REKURS MOB 14/09

Gegen die Verkehrsanordnung einer „Begegnungszone“ des Amtes für Mobilität , betreffend permanente Massnahme Mostackerstrasse zwischen Eulerstrasse und der Liegenschaft Nr. 8 (Kantonsblatt Nr. 93 vom 29. November 2014)

Antrag:
Auf die Erstellung einer Begegnungszone in der Mostackerstrasse sei aufgrund der nachfolgenden Begründungen und Recherchen zu verzichten.

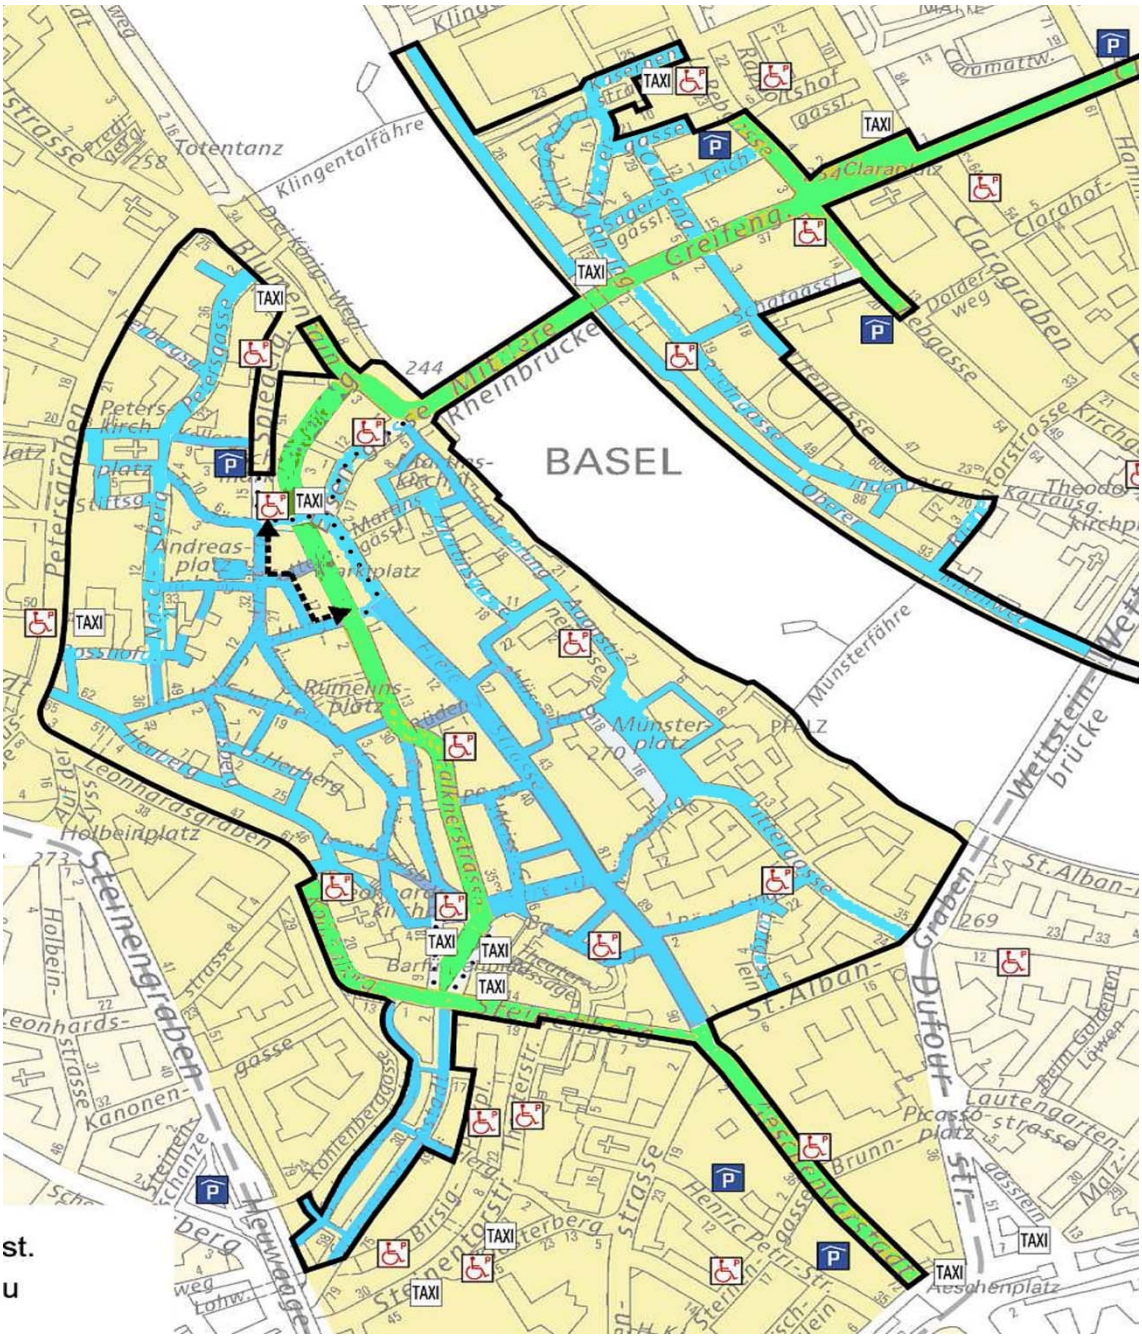
Verkehrsregime ab dem 5. 1. 2015 für die Innenstadt von Basel. Grün bedeutet Tram und Bus (ÖV). Blau sind die Begegnungszonen im Gross- und Kleinbasel. Mit meiner Recherche wurde nachgewiesen, dass Begegnungszonen nichts bringen!

Begegnungszonenplan

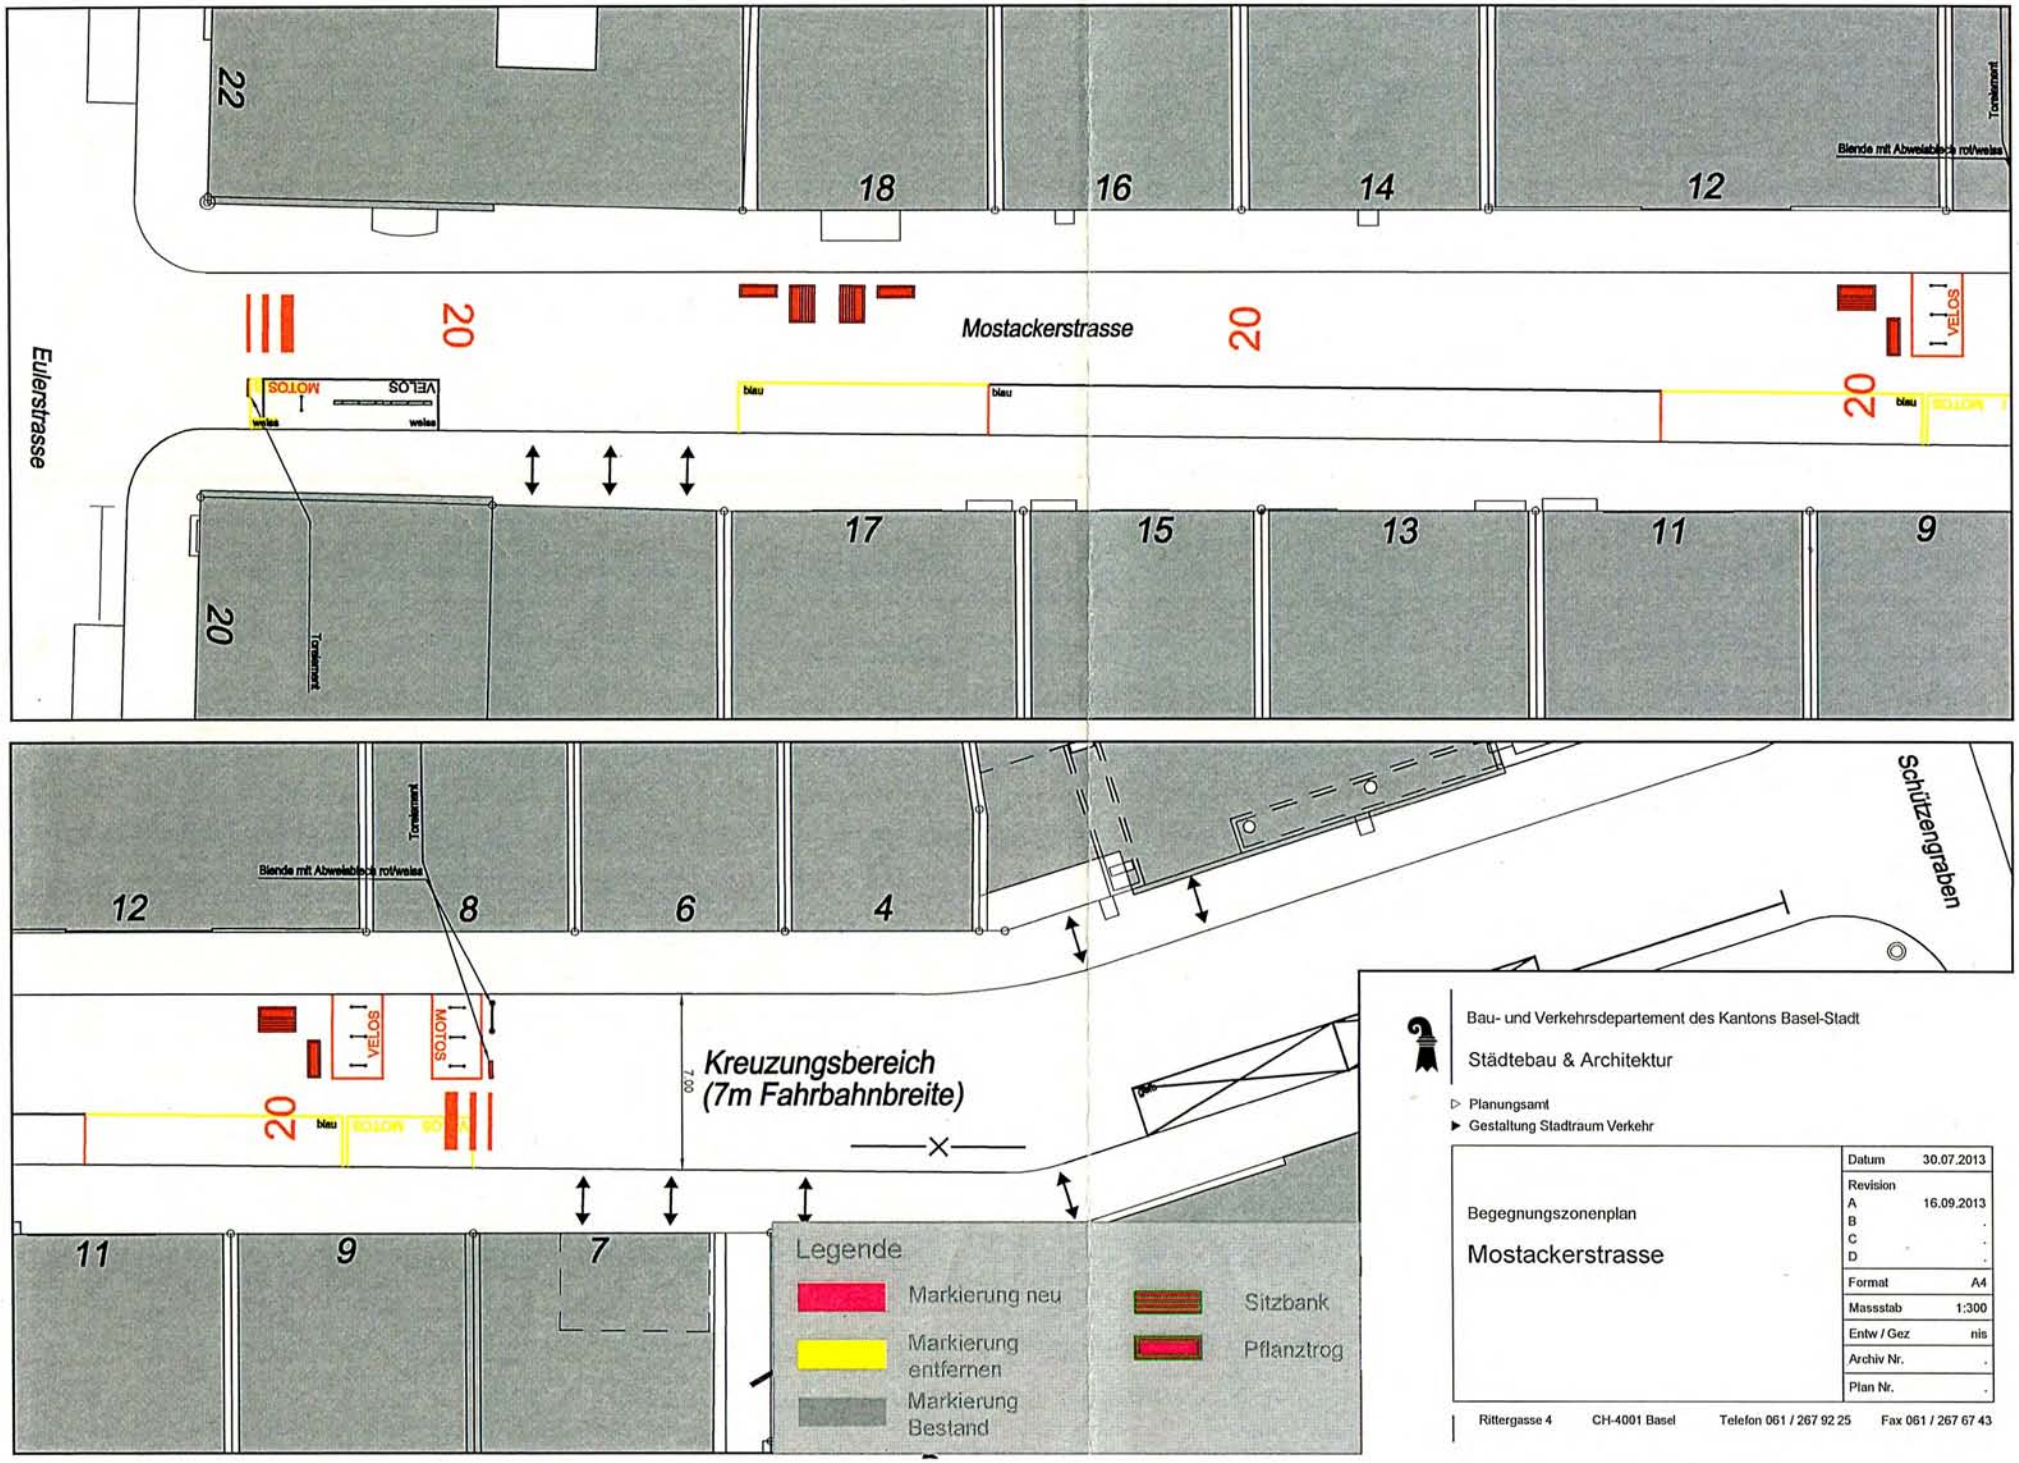
1. **Ungenügende Planungsgrundlage**
   Der der Umfrage vom 26. 9. 2013 beigelegte Begegnungszonenplan im Massstab 1:300 mit Datum vom 16. 9. 2013 ist nicht nachvollziehbar. Mit erheblichem Aufwand konnte ich anhand der mir nachträglich zugestellten Pläne im PDF-Format einen Übersichtsplan erstellen. Ein Massstabsgerechter Plan im IT-Format als DWG- oder DXF-Datei war trotz mehrmaliger Nachfrage nicht erhältlich. (siehe Beilagen) Es ist deshalb davon auszugehen, dass die Anwohner, welche der „Begegnungszone“ zugestimmt haben, keine Ahnung davon hatten, um was es geht. Bereits wurde von mir reklamiert, dass von 14 Liegenschaften nur deren 10 für die Anfrage ausgewählt wurden. Dass unter diesem Gesichtspunkt 67 % der Anwohner mit der Begegnungszone einverstanden sind, ist nicht glaubwürdig.

2. **Mostackerstrasse wird zur Einbahnstrasse**
   Im Bereich der geplanten Möblierungen und Abstellfelder für Velos und Motos ist ein Kreuzen von Fahrzeugen wegen der Schikane-Wirkung nicht mehr möglich, weshalb die Mostackerstrasse von der Eulerstrasse zum Schützengraben zwangsläufig zur Einbahnstrasse wird. Dieser wichtige Hinweis fehlt jedoch auf dem Begegnungszonenplan. Das Ansinnen – wie im Projektbeschrieb ersichtlich – gegen eine Einbahnstrasse fahren zu müssen, wäre absurd.

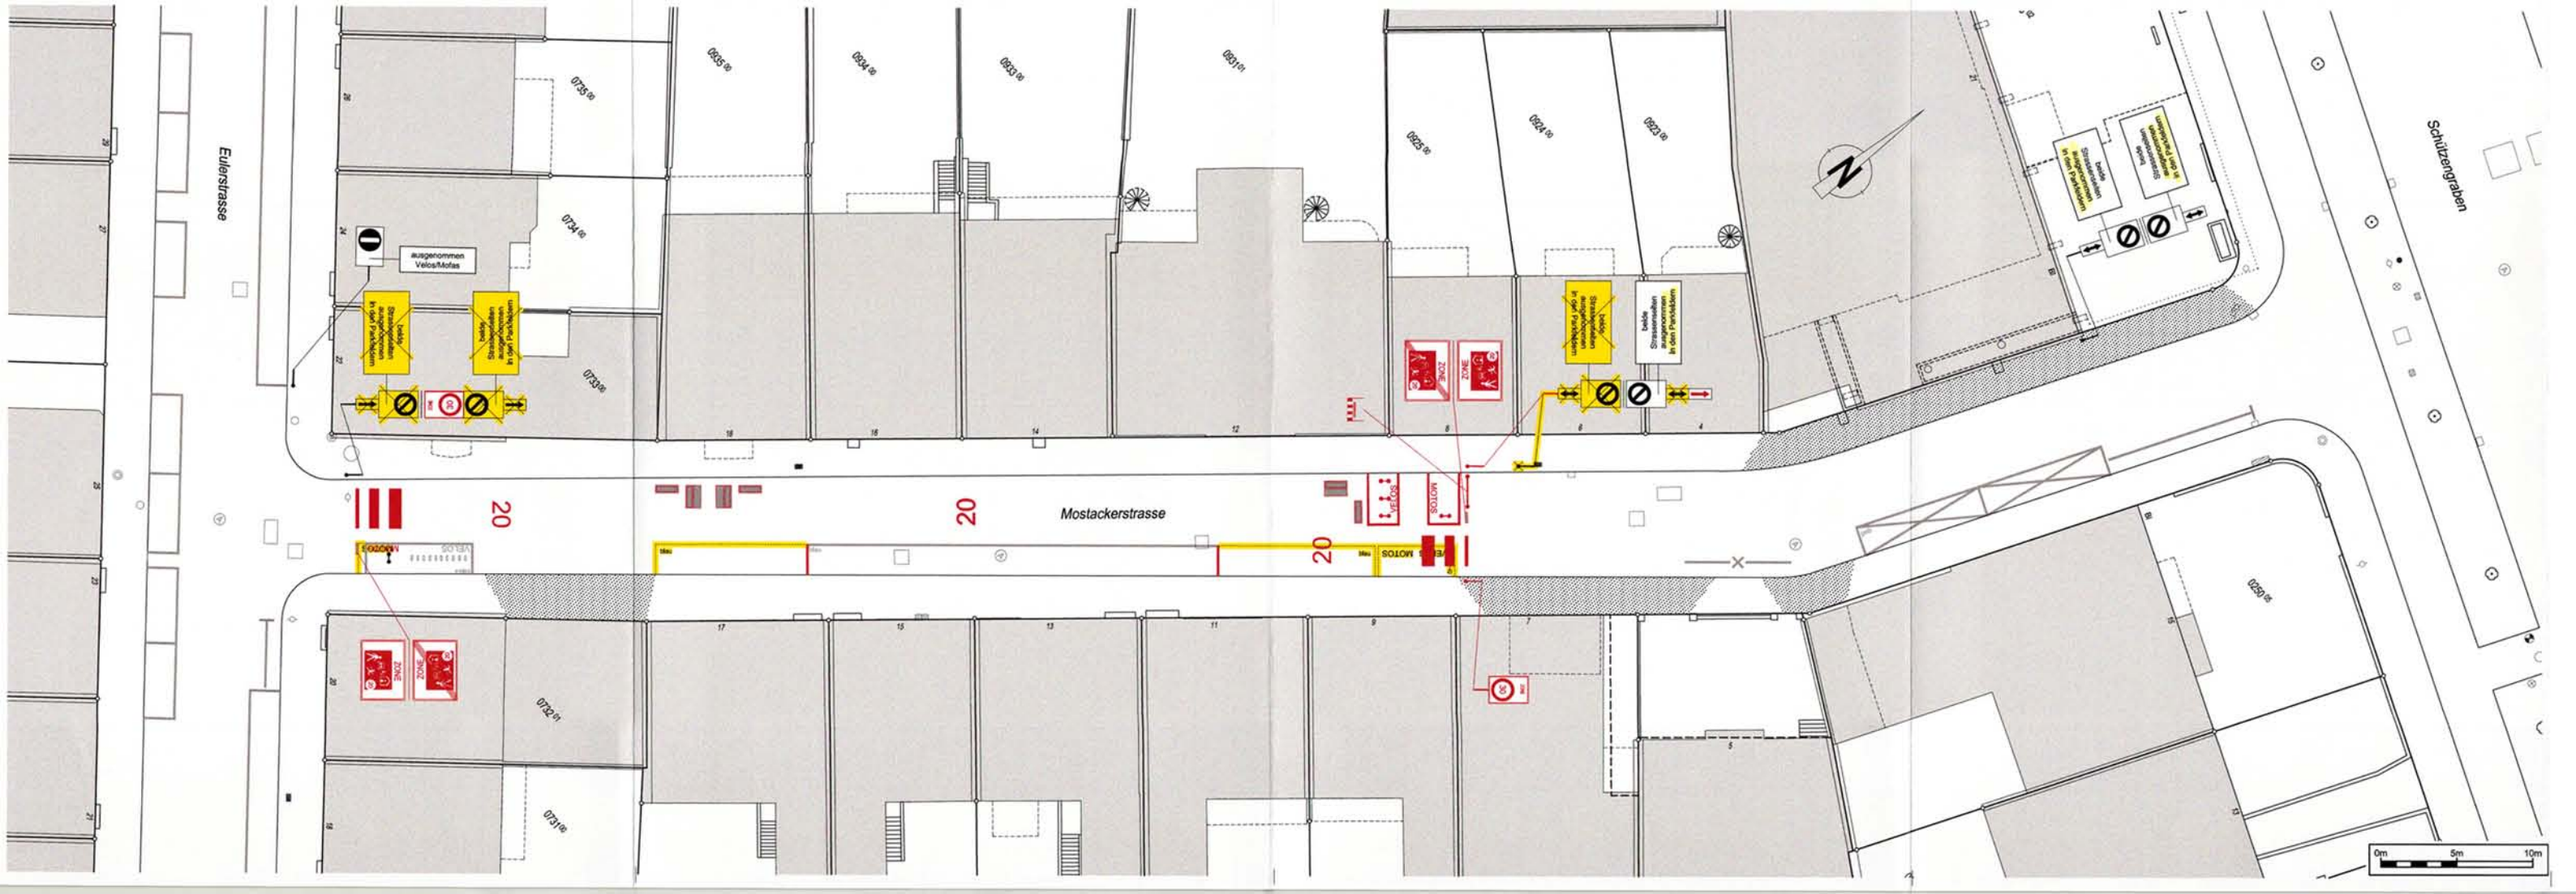
3. **Vergessenes Verkehrsaufkommen**
   In der Liegenschaft Mostackerstrasse 7 befindet sich das 1. unterirdische Parkhaus von Basel-Stadt mit 75 Parkplätzen. Da sich die Zu- und Wegfahrten zu jeweils rund 50% in Richtung Eulerstrasse und Schützengraben aufteilen, ist die Durchgangsstrasse Steinenring nur auf Umwegen erreichbar. Ausserdem müsste die Zufahrt aller Autos über die Eulerstrasse erfolgen.
